Stellungnahme Vorprüfungsbericht

Zonenplan Siedlung | Zonenplan Landschaft

Mutation Gewässerraum, Gefahrenzonen

17.03.2026

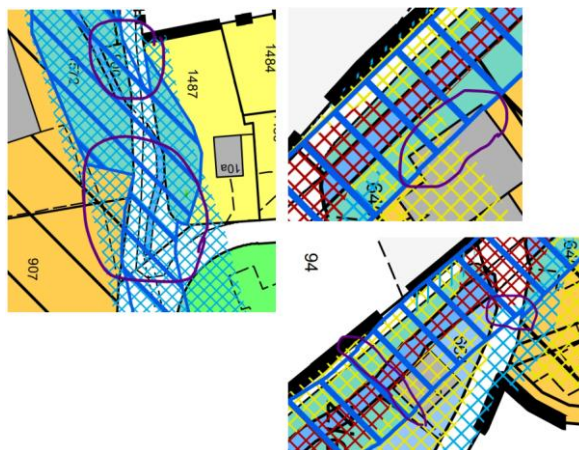
Redaktionelle Korrektur	Wolbächli: Im Bereich der Parzelle 1462 scheint der Gewässerraum schmaler bzw. versetzt. Ebenfalls im Bereich vom «Bergweg». Eine Erläuterung fehlt dazu. Die Gewässerraumbreite bzw. Festlegung ist zu überprüfen.
-------------------------	--

Redaktionelle Korrektur Der Gewässerraum weist teilweise minimale Knicke auf, die zu korrigieren sind. Dies betrifft den Bereich entlang den Parzellen Nrn. 664 und 640 (ZPS Gewässerraum und orientierender Plan mit Änderungen), entlang von Gebäude Nr. 1 sowie im Bereich Stacherweg (vgl. nachfolgende Abbildungen). Der Gewässerraum ist gesamthaft auf solche Knicke und Unebenheiten zu prüfen und zu korrigieren.

Stellungnahme	Dies betrifft den Fall, welcher im Kapitel 2.3.2 Planungsbericht unter Absatz «Anpassung an die Uferschutzzone» beschrieben ist.
---------------	--

Stellungnahme Diese Stellen betreffen den Fall, welcher im Kapitel 2.3.2 Planungsbericht unter Absatz «Anpassung an die Uferschutzzone» beschrieben ist. Die Gewässerraumplanung soll mit den bestehenden Uferschutzzonen abgestimmt werden. Gleichzeitig möchte die Gemeinde verhindern, dass die Einschränkungen auf die Nutzungszonen über das Minimalmass hinausgehen. Auf die redaktionelle Korrektur wird nicht eingetreten.
